**Inspraak- en vooroverleggerapport
voorontwerpbestemmingsplan "Weerreys Park" te Zundert**

Gemeente Zundert

Zundert, 8 december 2015

Inspraak- en vooroverlegrapport

Reactie 5.1:

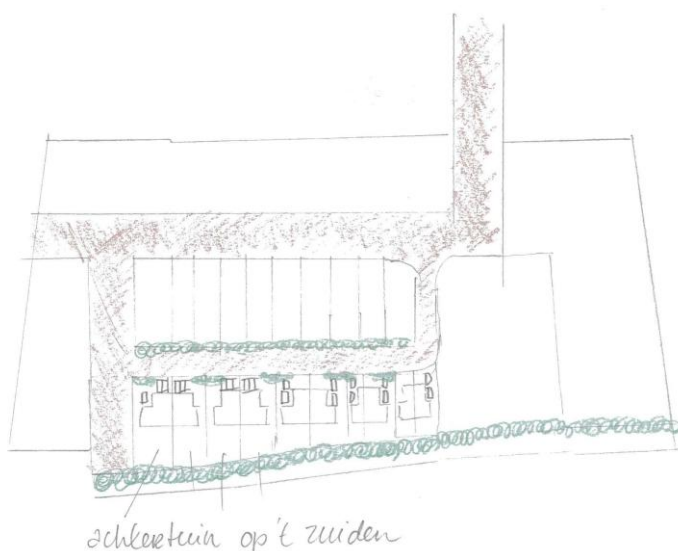
Inspreker is van mening, dat de natuurlijke uitstraling van het beekdal wordt verstoord door de geparkeerde auto's van de levensloopbestendige woningen. Dit is niet wat het plan beoogt. Voorstel van inspreker is om, net als bij het woningbouwproject Burgemeester Manderslaan 8, een beukenhaag grenzend aan het plangebied/openbaar gebied op te richten. Ook vindt inspreker dat de levensloopbestendige woningen te kleine achtertuinen hebben. Voorstel van inspreker is om de openbare weg tussen de levensloopbestendige woningen en de tweekappers te leggen en de achtertuinen van de levensloopbestendige woningen te richten richting het beekdal (zie tekening).

De reactie leidt niet tot aanpassing van het ontwerpbestemmingsplan.
